工程指示 / 要求簡箋 ENGINEER INSTRUCTIONS(E.I.)

| 工程編號: | J 857 | 工程名稱: | 啟德6552 |
| 工程項目: | 後裝窗 - 舊料重用於EI4594後裝窗加工 | 日期: | 14/09/2022 |

內容:
請按附件資料加工舊料, 並用於EI4594後裝窗加工之用。

| 修改 | A | B | | 制圖 | HHQ | 2022. 4. 15 | 圖號 J857-G-QG2 |

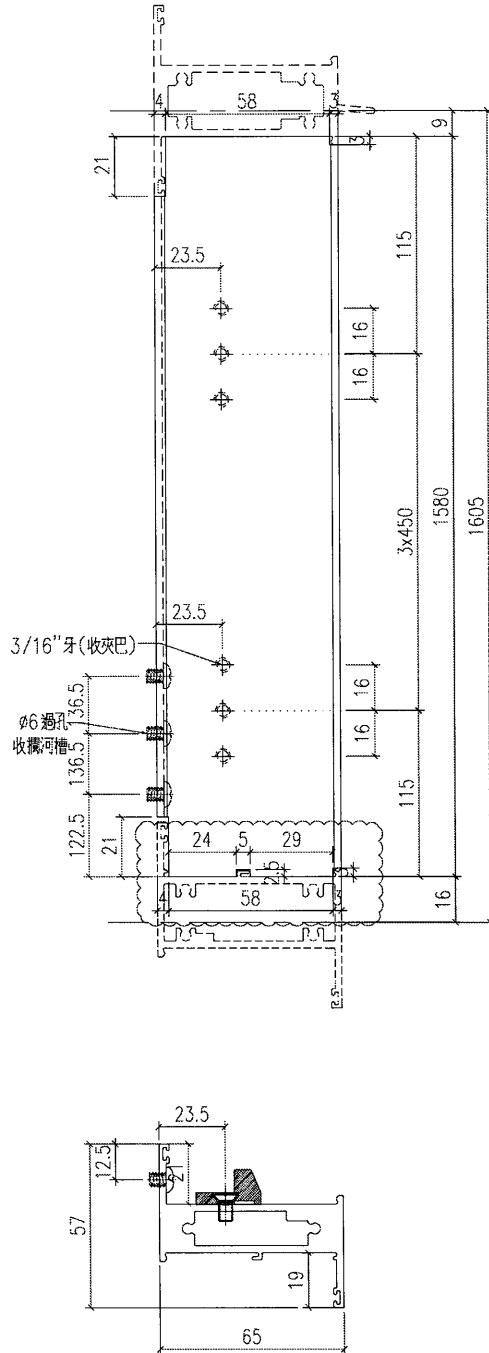
加工數量 23

此鋁料用舊料
 多出的孔先修
 平頭銅牙再
 在螺絲頭打膠
